广东鸿宇建筑与工程设计顾问有限公司

工程名称
PROJECT 河源国汇大厦

图名
TITLE (调整后) 规划总平面图

图别	建筑	图号	ZT-01(修)
DRAWING TYPE		DRAWING No.

(调整后) 规划总平面图 1:500

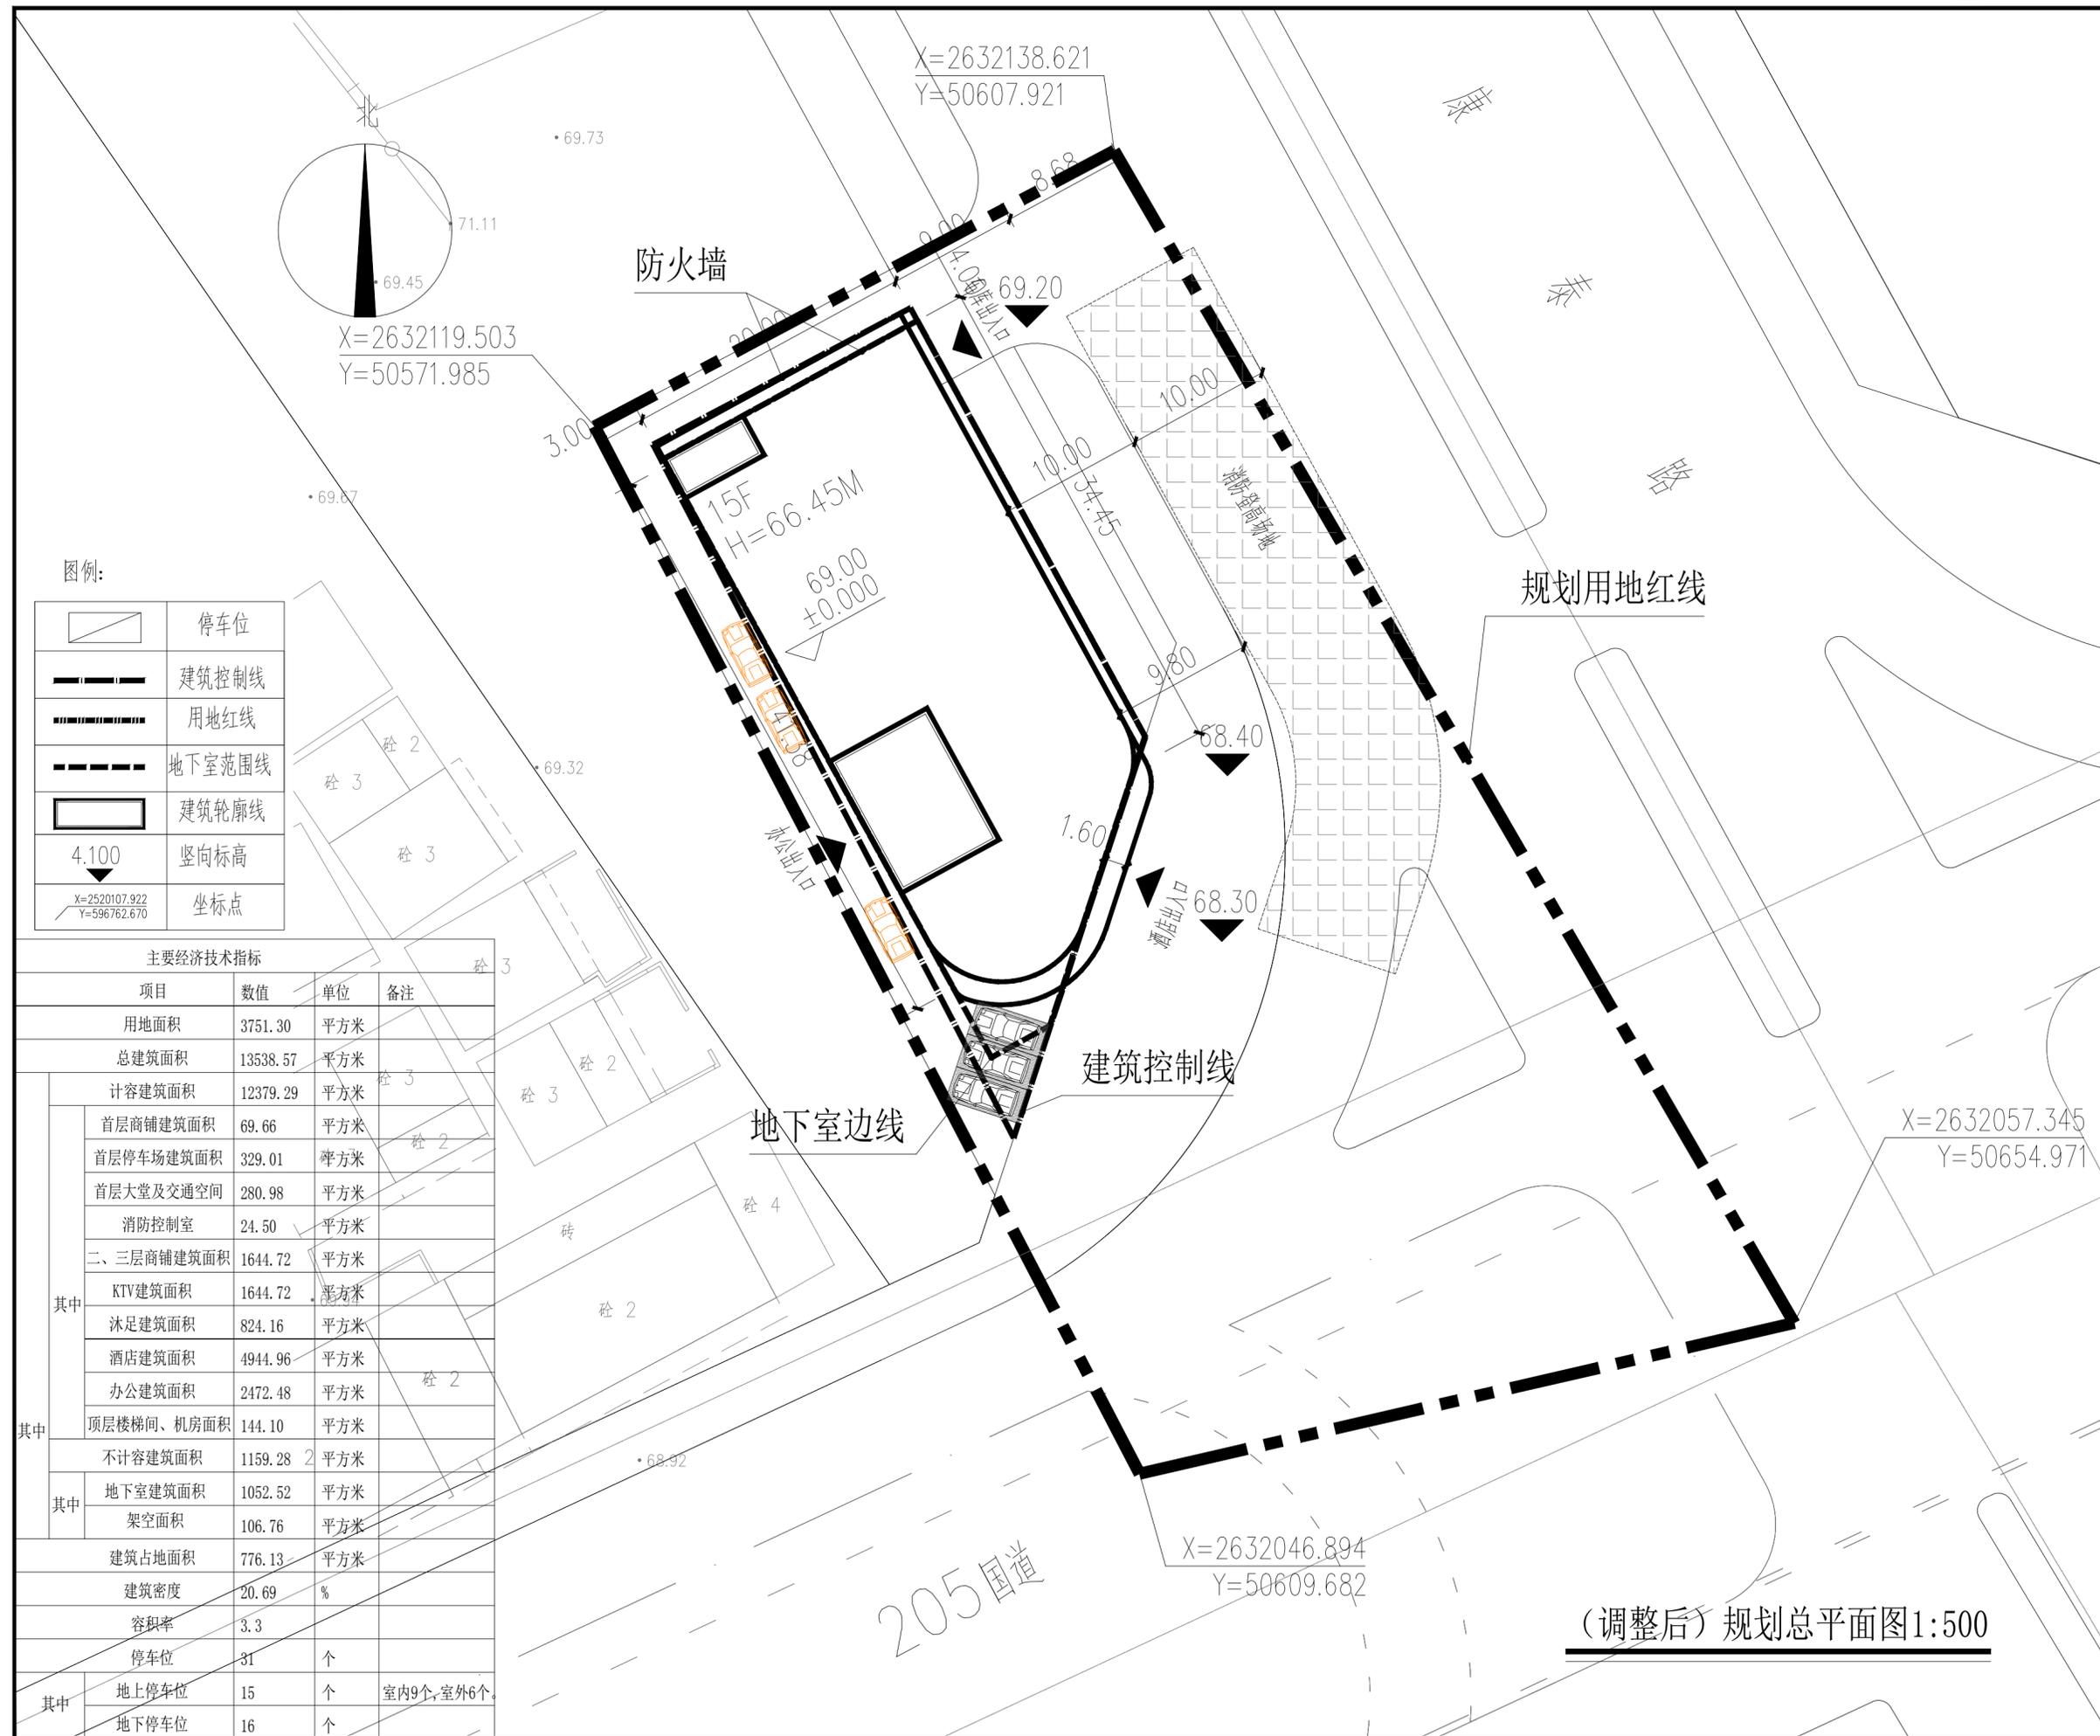
项目	数值	单位	备注
用地面积	3751.30	平方米	
总建筑面积	13538.57	平方米	
计容建筑面积	12379.29	平方米	
其中			
首层商铺建筑面积	69.66	平方米	
首层停车场建筑面积	329.01	平方米	
首层大堂及交通空间	280.98	平方米	
消防控制室	24.50	平方米	
二、三层商铺建筑面积	1644.72	平方米	
KTV建筑面积	1644.72	平方米	
沐足建筑面积	824.16	平方米	
酒店建筑面积	4944.96	平方米	
办公建筑面积	2472.48	平方米	
顶层楼梯间、机房面积	144.10	平方米	
不计容建筑面积	1159.28	平方米	
其中			
地下室建筑面积	1052.52	平方米	
架空面积	106.76	平方米	
建筑占地面积	776.13	平方米	
建筑密度	20.69	%	
容积率	3.3		
停车位	31	个	
其中			
地上停车位	15	个	室内9个, 室外6个
地下停车位	16	个

(调整后) 负一层平面图 1:100

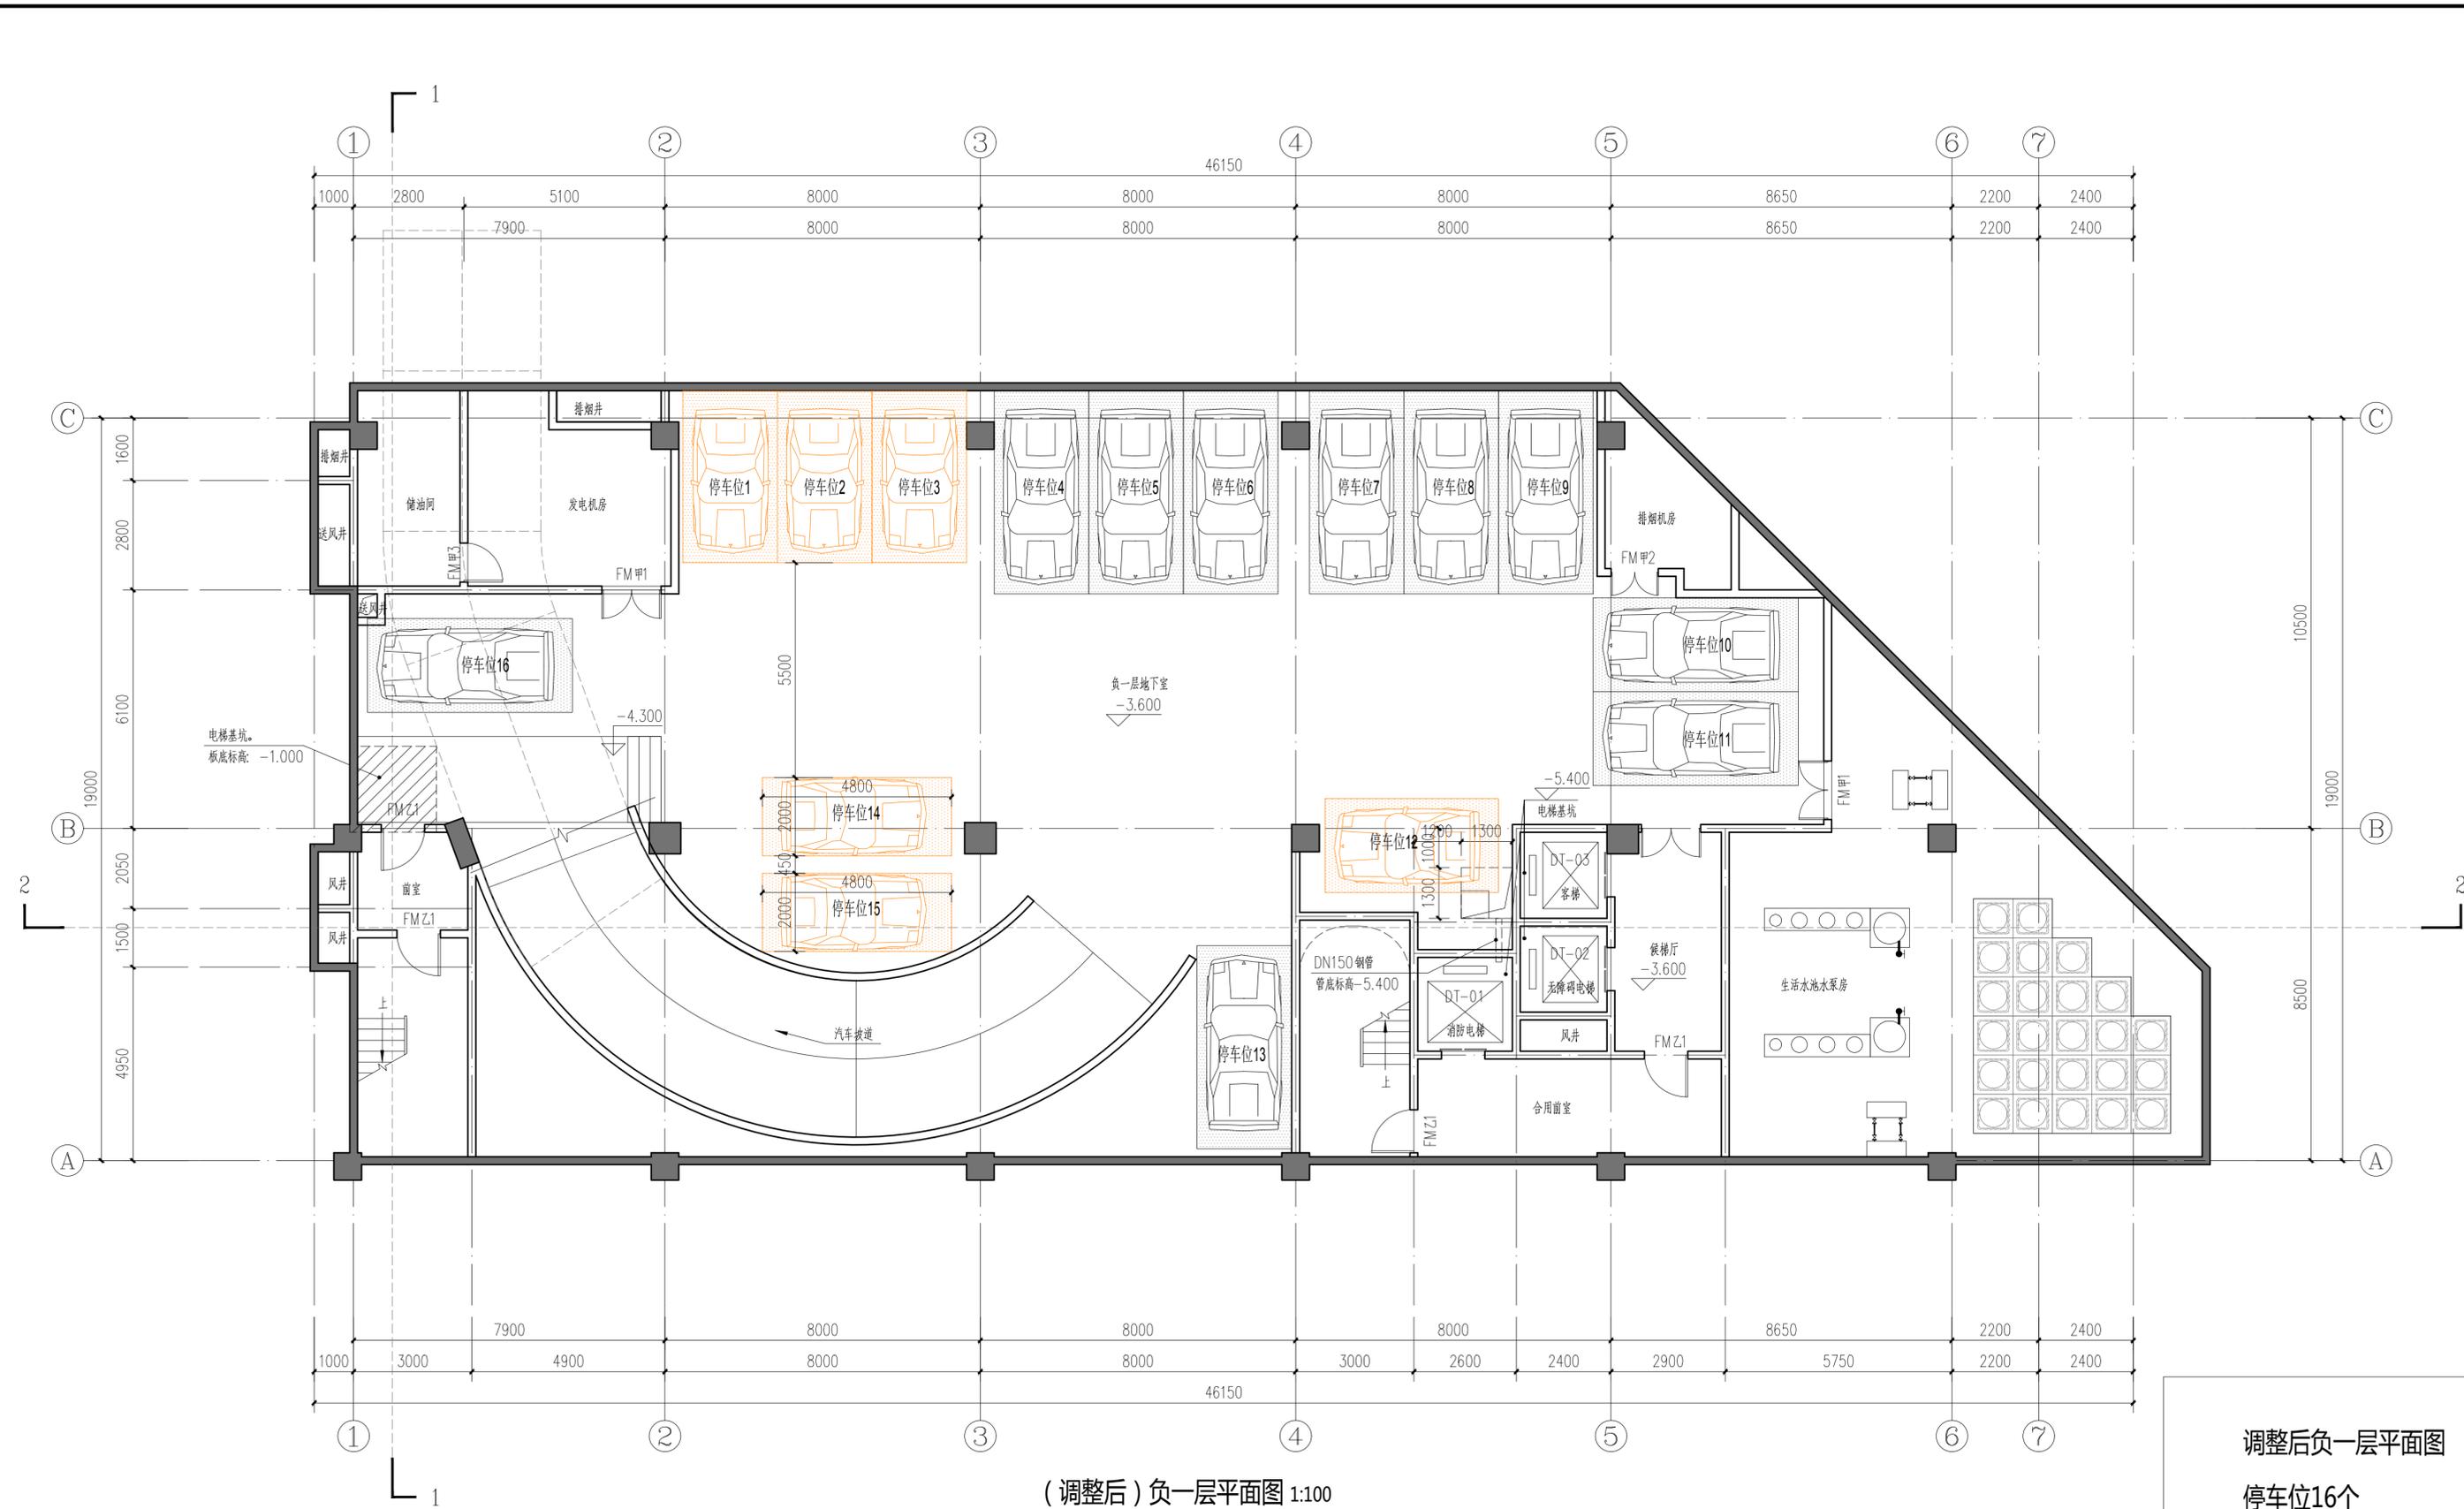
调整后负一层平面图

停车位16个

(调整后) 首层平面图 1:100

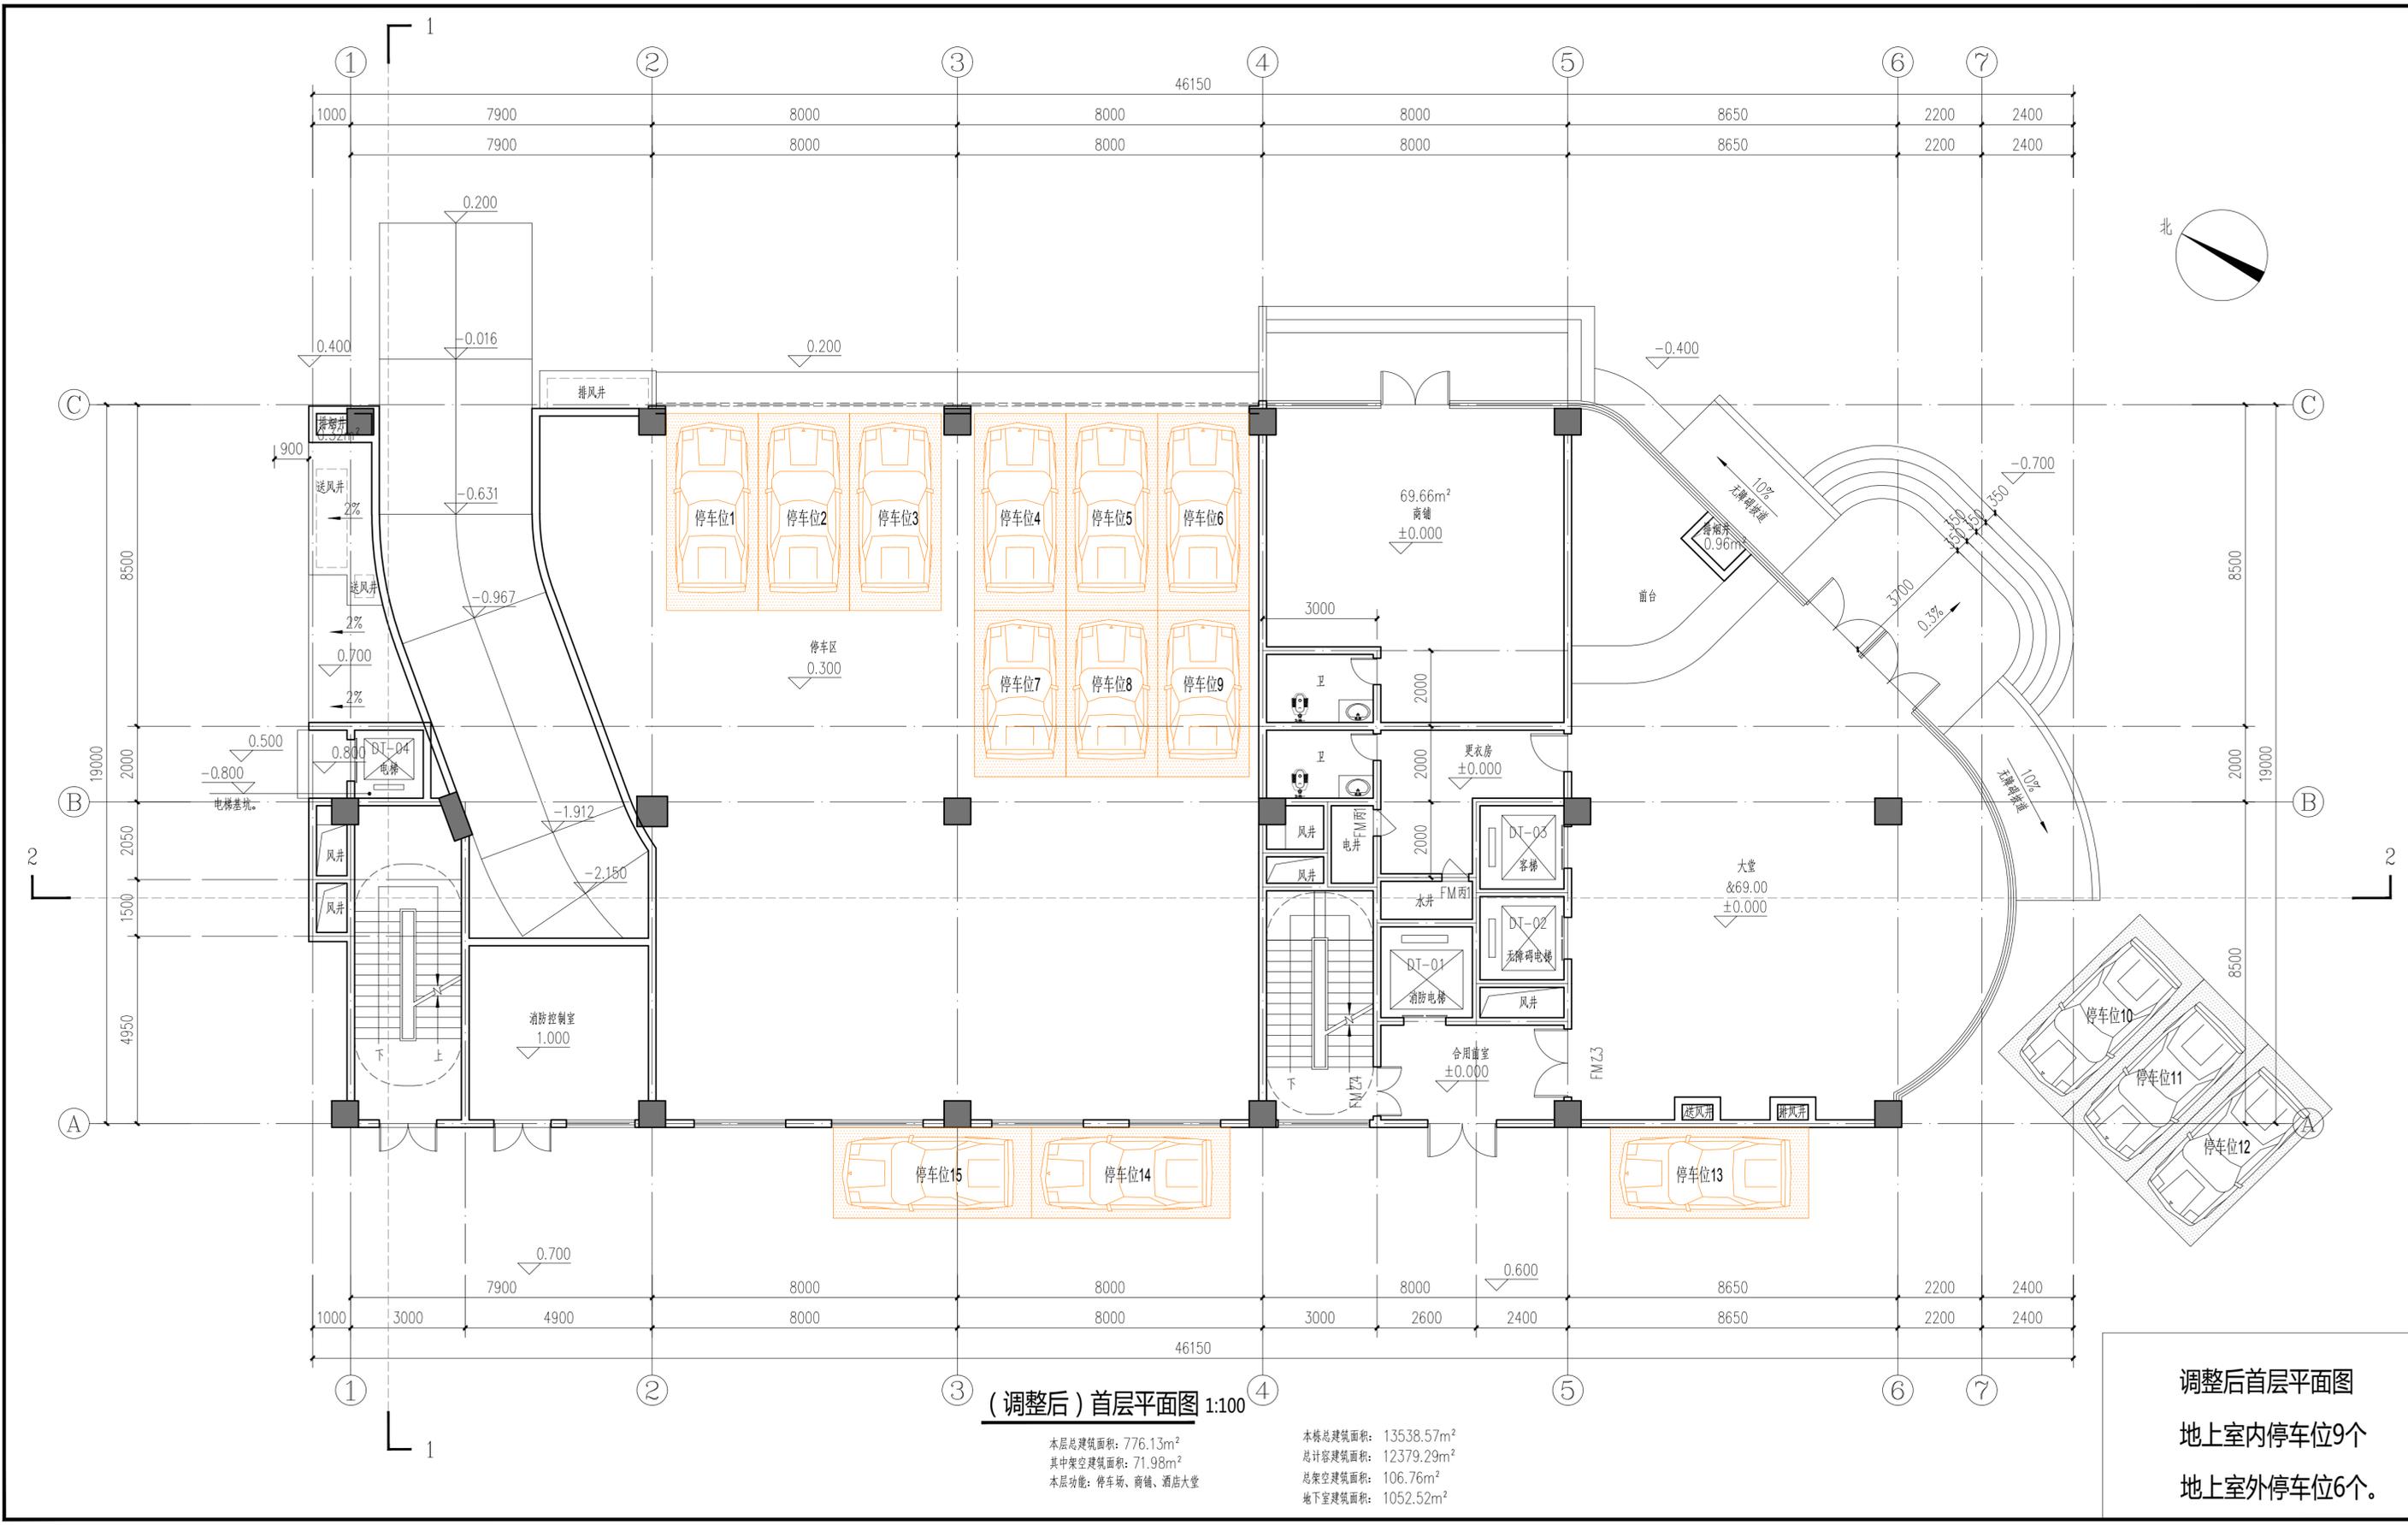
调整后首层平面图

地上室内停车位9个

地上室外停车位6个。
